Ancud, 8 de septiembre de 2022.

Ref.: Por qué el cierre y sellado del vertedero Puntra El Roble (Ancud) en las condiciones actuales será un precursor de un desastre ambiental.

Resumen técnico sobre muestras de aguas en cercanías del vertedero Puntra El Roble.

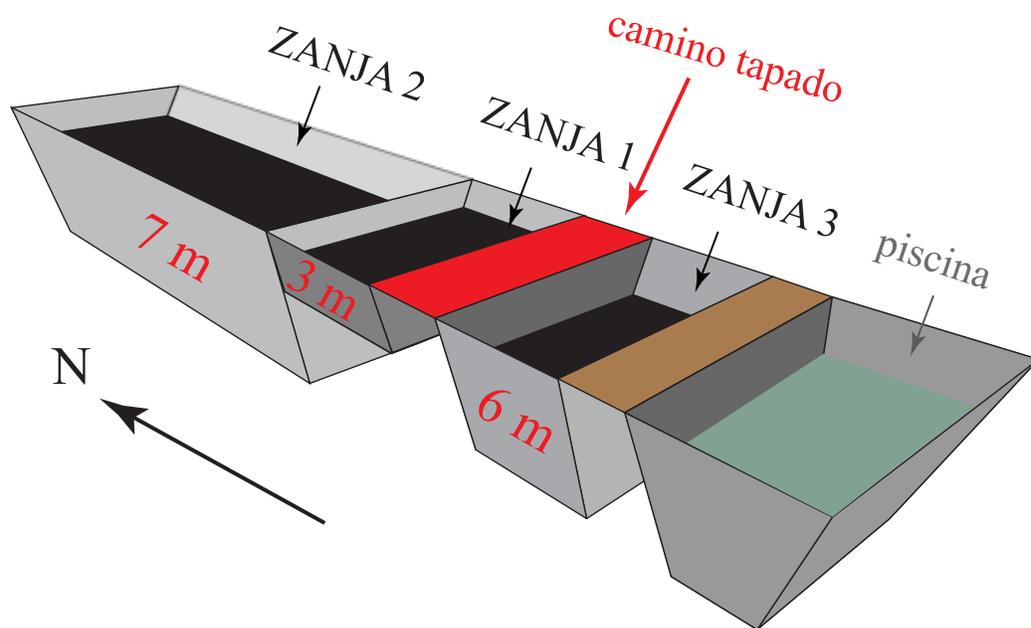
Este vertedero está compuesto de 3 zanjas de distintas profundidades y un camino plano sin zanja [ver figura 1]. Estos cuatro componentes tapados con sobrecelda y sobre-sobrecelda son claves para entender:

1. El cálculo correcto del volumen de lixiviados, acumulados aun en el vertedero.
2. Las profundidades de las chimeneas y diagonales, algunas centrales en las “mediciones de lixiviados” dentro de las medidas provisionales desde al menos julio del 2021 (que comenzaron en junio del 2020).

Se depositaron también RSD hacia el sur del vertedero entre la “torta” de la zanja N°1 y la zanja N° 3 “de adecuación” [ver área en color rojo en el esquema de la Figura 1]. Allí no se realizó ninguna excavación y simplemente con un HDPE encima del camino que no era suficiente para retener los lixiviados de esa basura [ver foto 1 denuncia N°2260 2 marzo 2021]. Lo catastrófico de esta disposición de RSD en este camino, es que este sector drena justo al Estero Sin Nombre que es un tributario del Rio Puntra [detalles en denuncia del 14 julio 2021]. Los niveles de lixiviados en este sector no son registrados adecuadamente.

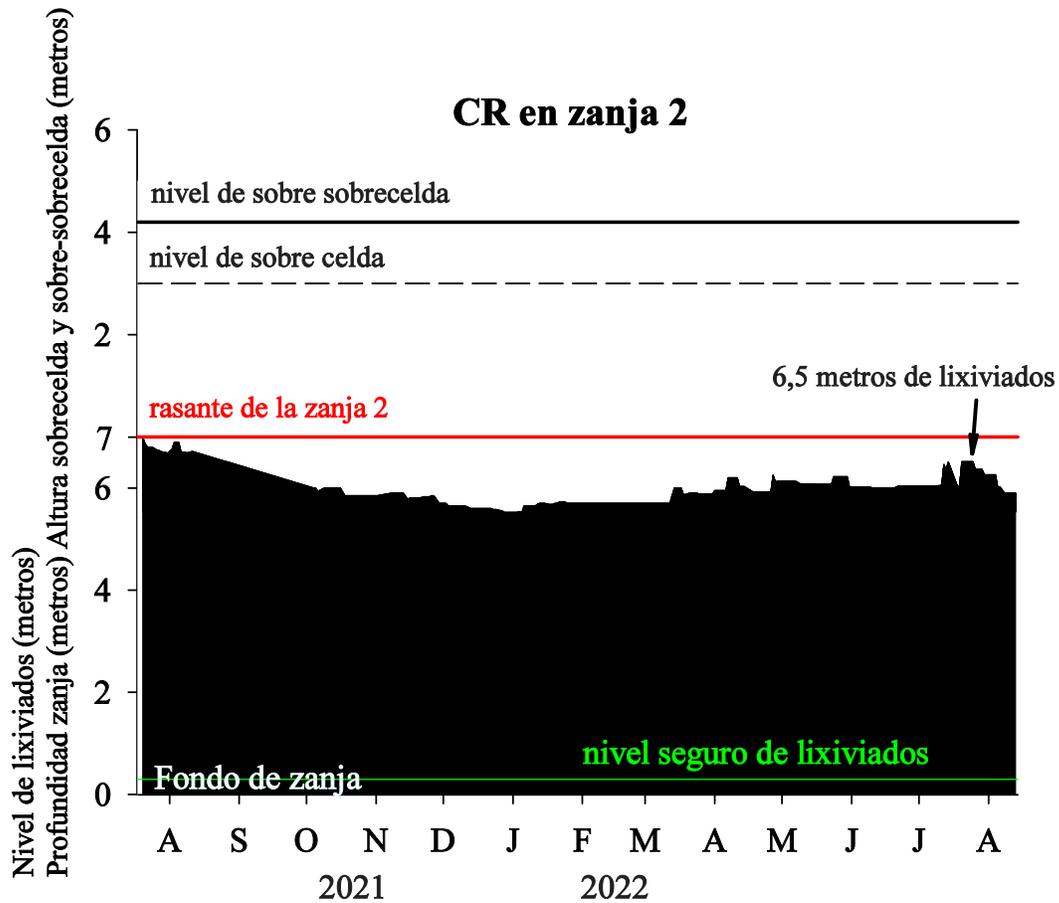
1. Los niveles de lixiviados actuales hasta el 14 de agosto del 2022 se ilustran para la cámara CR en la Figura 2. En general, estos valores demuestran claramente que desde julio del 2021 se esta lejos de reducirlos hasta un nivel seguro. Las zanjas permanecen saturadas, lo que representa un alto riesgo para la estabilidad del vertedero y la capacidad de contención del HDPE. Esta es la razón porque existe una regulación internacional del máximo nivel de la cabeza de lixiviados en un vertedero con cualquier revestimiento de 0,3 metros y no 2, 4, o aun más de 6 metros.

2. Denunciamos los altos niveles de lixiviados hasta el 14 julio del 2022 el día 1 agosto del 2022 [denuncia SMA N° 22174]. Para la cámara de recirculación [CR] en la zanja 2 como también para los tubos diagonales de extracción D1 y D2 en la zanja 3. **El nivel de lixiviados en julio 2022 alcanzó 6,5 metros en la zanja N° 2**, o sea a medio metro de la rasante de esta zanja o de otra manera demostrando un 54% de saturación de la masa total de residuos.

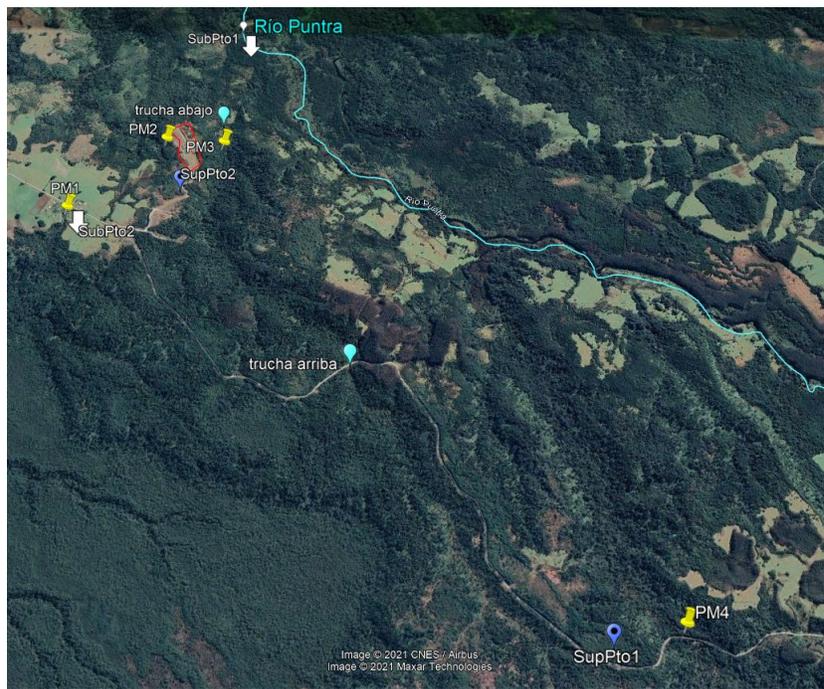
11. Este nuevo informe (enero 2022, muestreo realizado el 29 diciembre 2021) demuestra que usando la escala del consultor de la figura 1 del informe, se estima una distancia de 1200 metros (1,2 km) para el punto rio Puntra aguas arriba, lo cual contradice significativamente los 50 metros establecidos por la superintendencia del medio ambiente (SMA resolución N°2481, 18 de noviembre del 2021). Esto no es una materia de conveniencia, sino que un problema de exactitud. Para la contaminación de fuentes puntuales, el estándar internacional establece un rango entre 20 y 60 metros aguas abajo y aguas arriba como puntos de evaluación. Mas aun, este sitio de muestreo, está en Puntra Estación influenciado por actividades humanas como también presencia de ganado. **Esto significa que este punto de muestreo no puede servir como punto de referencia para el Rio Puntra.**

12. Similarmente, el sitio rio Puntra aguas abajo, según la escala del consultor se encuentra aproximadamente a 800 metros por debajo del vertedero. Esto es significativamente distinto a lo establecido por la SMA

(resolución N°2481, 18 de noviembre del 2021). **Esta distancia es absurda para evaluar cualquier contaminación debido al vertedero ya que los contaminantes se diluyen a lo largo de grandes distancias en los ríos como también quedan atrapados dentro del lecho del río.** En este informe, no se tomaron muestras para evaluar este último importante hecho.

13. Tomando en cuenta el punto 11 y 12 esto hace que la evaluación de la contaminación por el vertedero Puntra El Roble en el río Puntra no tenga ningún valor. Además, el consultor especula que el tramo Puntra aguas abajo se encuentra bajo influencia marina sin haber medido la salinidad del agua.

Figura 1. Puntos de muestreo de aguas superficiales y subterráneas en relación al polígono del vertedero Puntra El Roble (línea de color rojo): (a) vista general y (b) vista detalle.

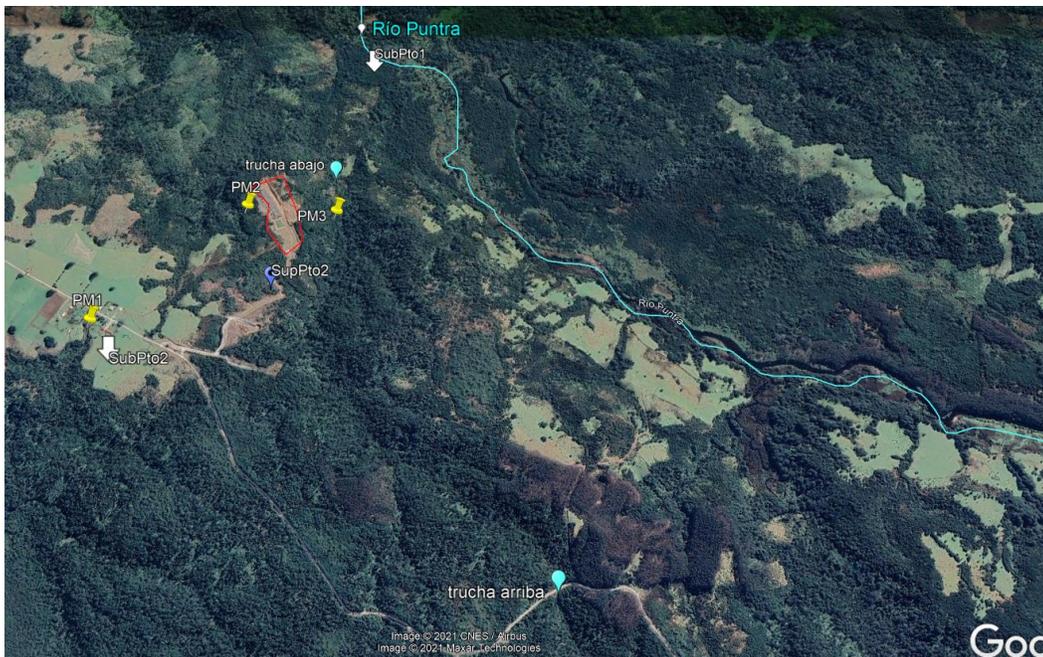
1. Los muestreos no se ajustaron a las coordenadas establecidas en las resoluciones (figura 1). Los sitios muestreados en el primer informe (9 noviembre 2020) fueron arbitrarios sin explicación alguna y sin referirse a las resoluciones sanitarias. En el segundo informe de julio del 2021, se menciona la resolución sanitaria N°12737 (1 junio del 2021), pero no parece haberse leído en detalle ya que de nuevo **se ignoró el punto de muestreo de aguas subterráneas por “debajo” del vertedero** (ver punto 2 y 5) y a la par el consultor cambió otro punto de muestreo (ver punto 3).

3. El informe de julio del 2021 realizó el muestreo en el río Trucha (aguas arriba y aguas abajo del vertedero) y, se eliminó el punto de muestreo en el río Verde (figura 1).

5. En ambos informes no existe ni una sola **muestra de aguas subterráneas en las cercanías (“aguas abajo”) del vertedero** (figura 1). Un sistema de monitoreo de aguas subterráneas consiste en una serie de pozos colocados en la parte superior (“aguas arriba”) e inferior (“aguas abajo”) del vertedero. Las muestras extraídas en la parte superior (“aguas arriba”) del vertedero demuestran las concentraciones de base (control) de los constituyentes del agua subterránea. Los pozos en la parte inferior (“aguas abajo”) del vertedero demuestran la extensión de la contaminación del agua subterránea causada por el vertedero. El número requerido de pozos y sus distancias como también la profundidad de estos debe determinarse con un estudio hidrogeológico utilizando los datos basados en el espesor del acuífero, el caudal y las direcciones de flujo del agua subterránea, etc., que son característicos del sitio.

18. En los tres informes no existe ni una sola **muestra de aguas subterráneas en las cercanías (“aguas abajo”) del vertedero** (figura 1). Los tres informes (noviembre 202, julio 2021 y diciembre 2021) clasifican como subterráneo a una muestra de un pozo de profundidad máxima de 2 metros lo cual técnicamente es
